Errata

CC2340R SimpleLink™ 系列 2.4GHz 无线 MCU

本文档介绍了 CC2340R SimpleLink™ Family 2.4GHz 无线 MCU 的功能规格已知例外 (勘误)。

图 3-1. 显示发生情况的图表

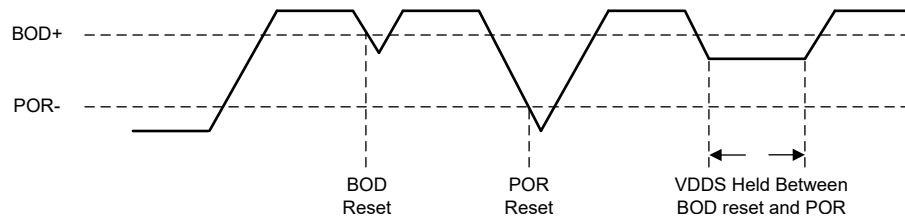
如果 VDDS 电源电压保持在 BOD 阈值区域内 (约 1.68V)，器件在极少数情况下可能会进入锁定状态。在此状态下，器件会消耗约 2.25mA 的电流，并且即使 VDDS 电源电压随后增加到 BOD 阈值以上也不会恢复。从此状态恢复需要引脚复位或将 VDDS 电源电压降至上电复位 (POR) 阈值 (1.0V) 以下，从而触发 POR 复位。

如果在引导代码执行的特定阶段发生欠压检测 (BOD) 事件，则会触发锁定状态。有两个关键的窄时间窗口，每个窗口的持续时间约为 10ns，这两个时间窗口都在启动引导代码的复位事件后 100 μ s 到 1ms 内出现。当电源电压缓慢斜升至超过 BOD 阈值时，通常会出现此问题。在这种情况下，电源电阻与器件启动电流相结合可能会导致 VDDS 电压在器件复位时反复降至 BOD 阈值以下，使进入锁定状态的可能性提高。

该器件的额定工作电源电压范围为 1.72V 至 3.8V。使用可充电电池时、电池保护系统必须确保满足以下条件之一：

- 上电后器件电源电压保持等于或高于最小工作电源电压 (1.72V)，或
- 如果器件电源放电至低于最低工作电源电压

(1.72V)，则电源充电至再次高于最低工作电源电压 (1.72V) 时，该器件必须复位 (引脚或上电复位)。
